工程指示 / 要求簡箋(E.I.)

工程指示編號：EI / 3202 / 21

工程名稱：亞皆老街中電

工程項目：趙門大貨-門框 (T1-T3: 22-23/F)

名稱	提升推拉門頂框料	制圖	Ivan	2021.02.01	修改	A		
材料	X85856	復核	WHS		日期	2021.05.28		
顏色	UCT806812XL-3	批准			圖號	G-SD04-03

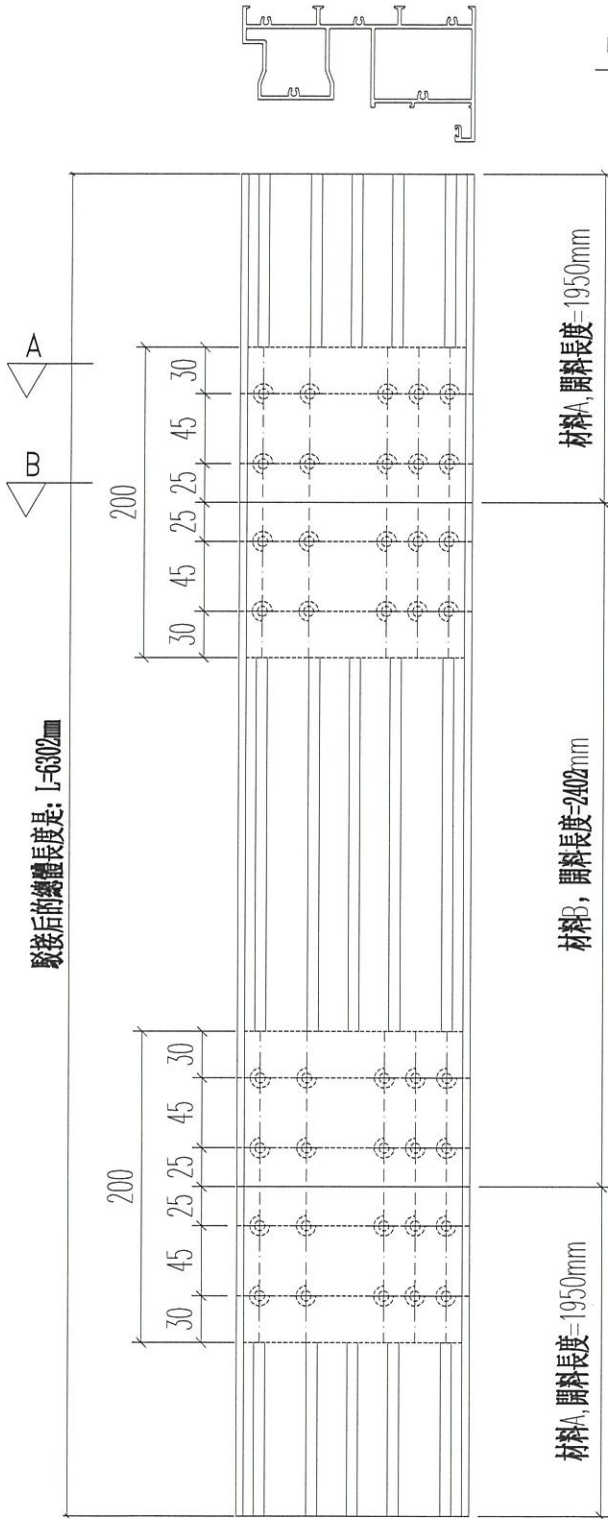
B版：因生產誤將 22-23/F 的 6400mm 料用於標準層，現採用標準層的頂底橫框料生產，須用鋁巴接駁**A版：已更正 22W6/T2B 圖號及其數量。附上派窗表****請按加工圖生產 T1-T3 趙門門框供地盤特色層 (22-23/F)用。 T3 優先生產****因現場上料限制，趙門框不用一整套打紮包裝，框料分開散出，每條料貼標籤。上車時需要分樓層及單位放在一堆。**請在 2021.06.10 前完成上列要求。

名稱	提升推拉門頂樑料(駁接料)	制圖	Ivan	2021.02.01	修改		
材料	X85856	復核	WHS		日期		
顏色	UCT806812XL-3	批准			圖號	G-SD04-03A

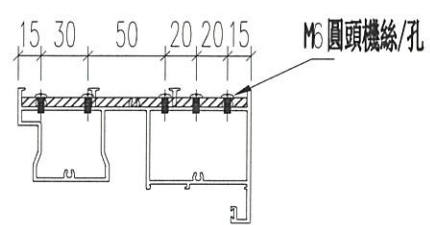
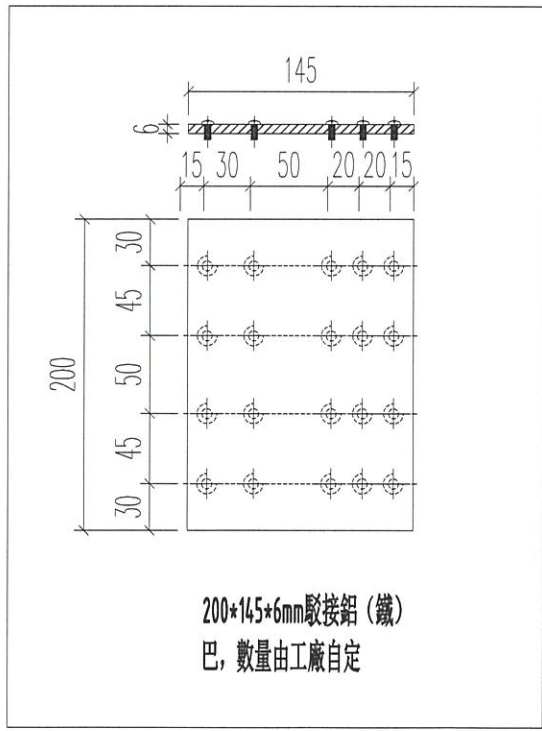
注意：此圖僅為欠料需駁接型材的加工圖，此圖型材駁接后需再按“G-SD04-03”加工圖進行正常加工，具體駁接數量需由工廠按實際欠料進行操作

中間駁接口位兩支鋁料各銑掉100mm避位

名稱	提升推拉門底邊框	制圖	Ivan	2021.02.01	修改	A		
材料	X85857	復核	WHS		日期	2021.05.28		
顏色	UCT806812XL-3	批准			圖號	G-SD04-04

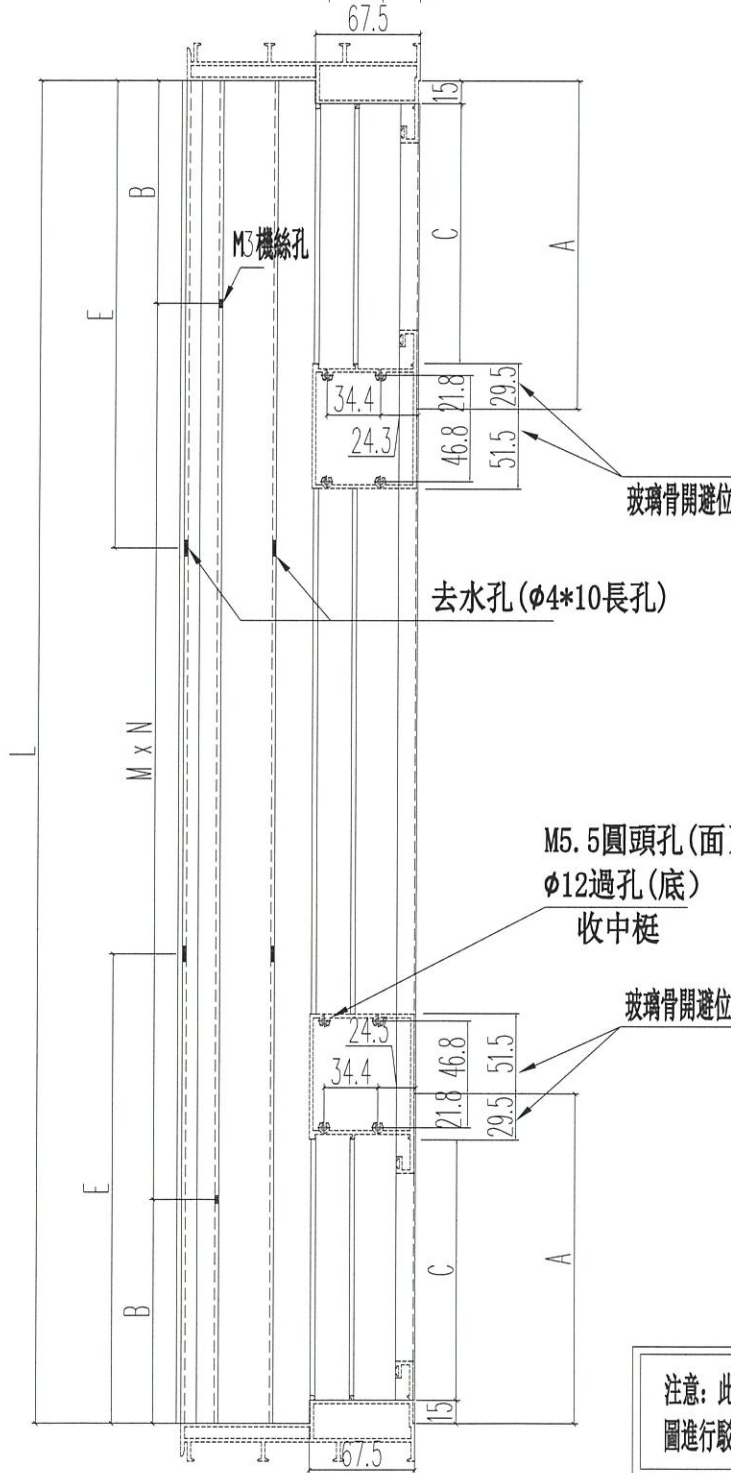
中間兩頭銑掉3.2*3*81避位

注意：此圖中因欠料需駁接的型材，需先按“G-SD04-04A”加工圖進行駁接，之后再按此圖進行正常加工！

名稱	提升推拉門底邊框	制圖	Ivan	2021.02.01	修改		
材料	X85857	復核	WHS		日期		
顏色	UCT806812XL-3	批准			圖號	G-SD04-04A

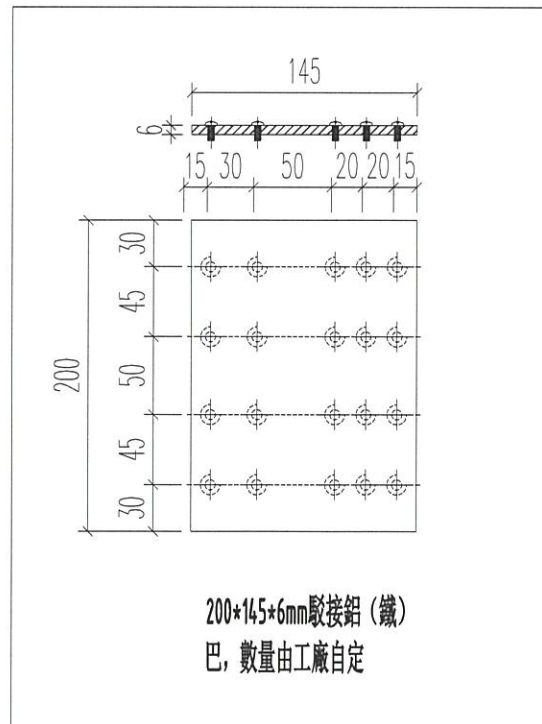
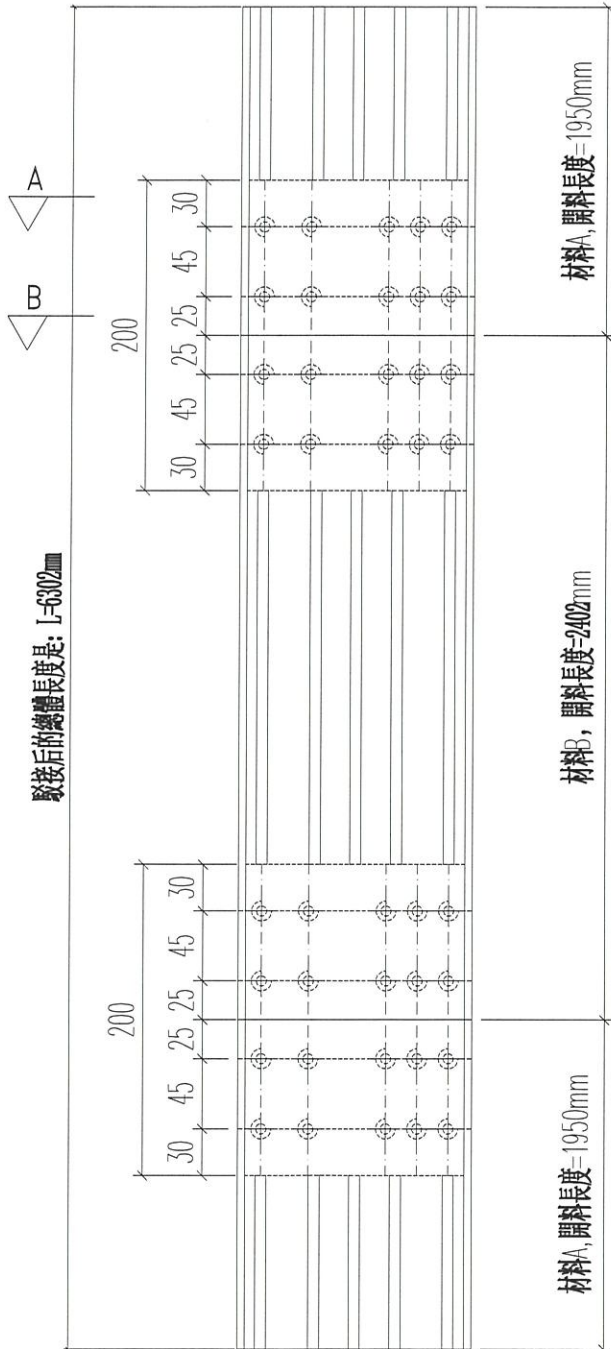
注意：此圖僅為欠料需駁接型材的加工圖，此圖型材駁接后需再按“G-SD04-04”加工圖進行正常加工，具體駁接數量需由工廠按實際欠料進行操作

中間駁接口位兩支鋁料各銑掉100mm避位
